Opinia Nr 007215

w budynku przy ul. Dobrowolskiego nr 40/5 w Wałbrzychu
dotycząca urządzeń grzewczo-kominowych używanych przez
B.O.K. Bratki Kamień

STYLIC ORIENTACYJNY

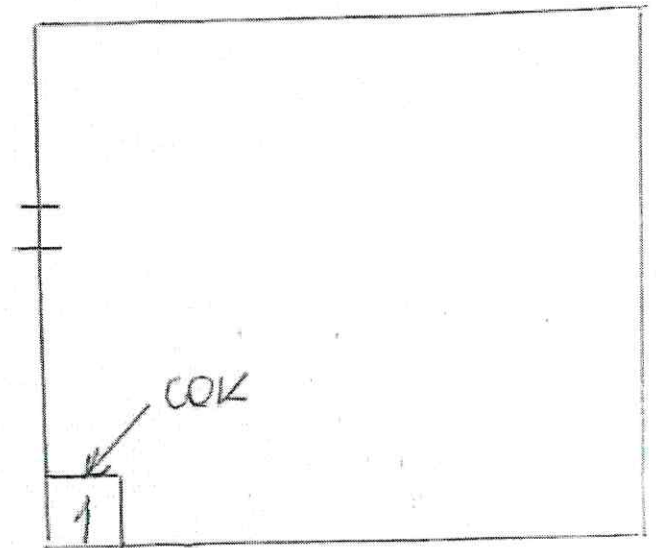
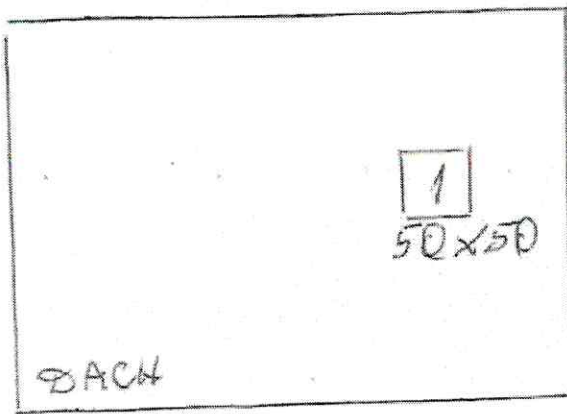
1. Grzewiód kamienny nr 1 (50x50 cm) można przeznaczyć do podłączenia pieca (Oetair po likwidacji pieca kuchennego)
2. Wentylacja wyprowadza kuchenki istniejąca - kamień wyrwać w odległości termicznej ponad dach prawidłową.
3. Wentylacja nawiewowa istniejąca
